浜岡原子力発電所

地震動の顕著な増幅を考慮する地震動評価について (補足説明資料①)

2020年7月31日

< 断層モデルを用いた手法による地震動評価結果の比較（応答スペクトル） >

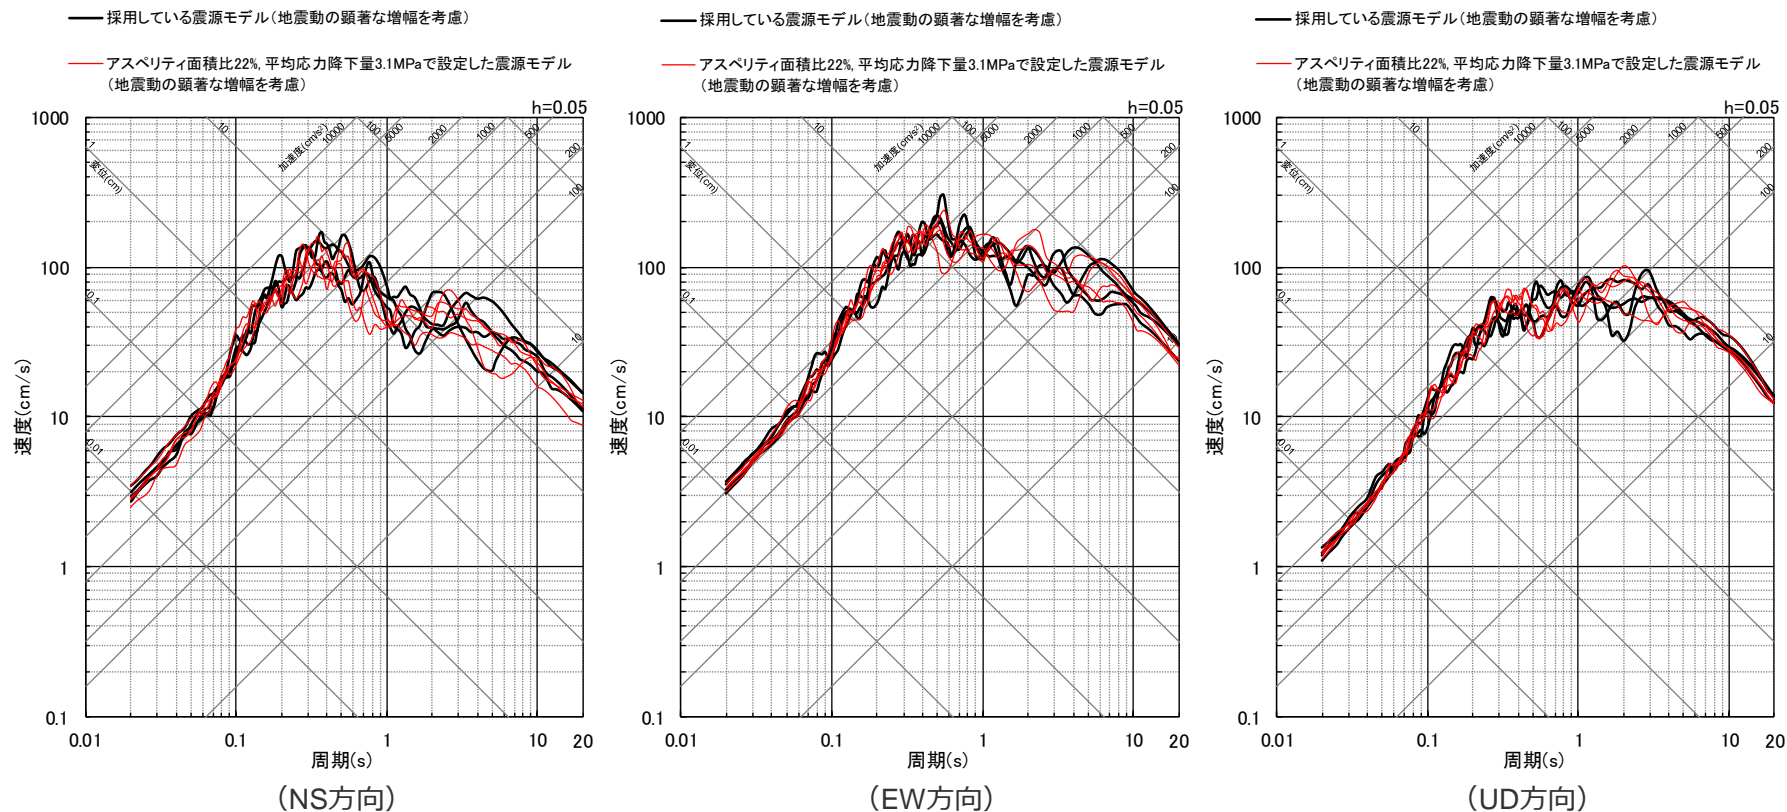
○第802回及び第841回審査会合コメント（御前崎海脚西部の断層帯の断層傾斜角の不確かさを考慮した震源モデル（地震動の顕著な増幅を考慮しない・地震動の顕著な増幅を考慮）について、アスペリティ面積比が32%程度と少し大きいことから、念のため、強震動予測レシピにあるアスペリティ面積比22%及び平均応力降下量3.1MPaで設定した震源モデルについて確認すること。）を踏まえ、当該方法で震源モデルを設定し、採用している震源モデル（地震動の顕著な増幅を考慮）との震源断層パラメータ及び統計的グリーン関数法による地震動評価結果の比較を行った。

○ 採用している震源モデル（地震動の顕著な増幅を考慮）とアスペリティ面積比22%、平均応力降下量3.1MPaで設定した震源モデル（地震動の顕著な増幅を考慮）の統計的グリーン関数法による地震動評価結果の比較から、両者の地震動レベルは同程度となっていることを確認した。

○ 両モデルは、強震動予測レシピ(2017)に記載された異なる2つの方法に基づき設定した震源モデルであり、上記のとおり両者の地震動レベルは同程度である。以上より、採用している震源モデル（地震動の顕著な増幅を考慮）の妥当性を確認した。
